改善箇所説明図

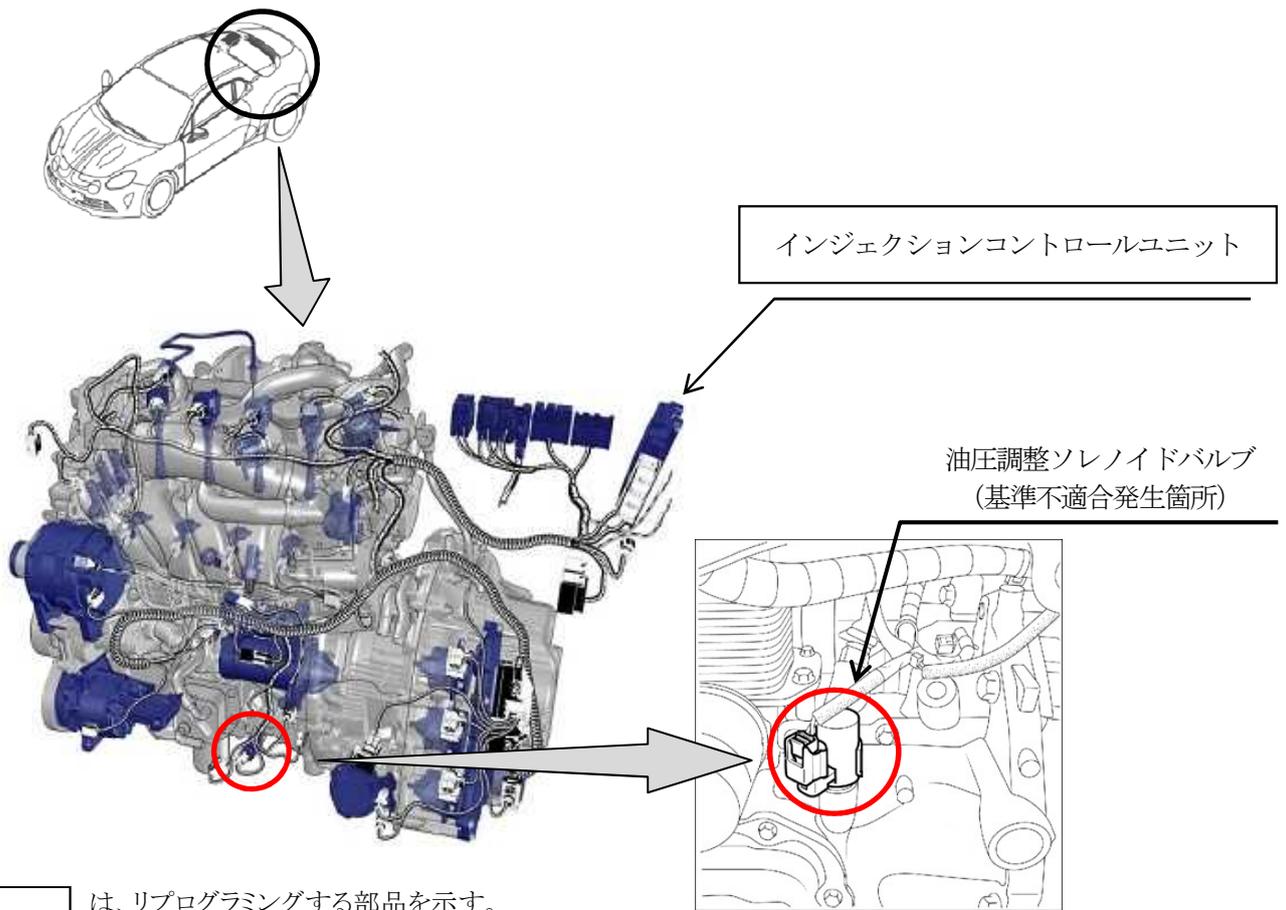
エンジンオイルの油圧を調整するソレノイドバルブの配置位置が不適切なため、エンジン内で発生した微細金属がノズル内部に入り、バルブを固着させることがある。そのため、油圧調整不良となり、油圧警告灯が点灯したり異音が発生し、最悪の場合、エンジンが破損するおそれがある。

全車両、エンジン制御プログラムを対策プログラムに書き換え、ソレノイドバルブを最大油圧で固定する。また、その状態でエンジンオイル油圧を確認し、油圧が規定油圧を満たさない場合は、当該バルブを新品に交換する。
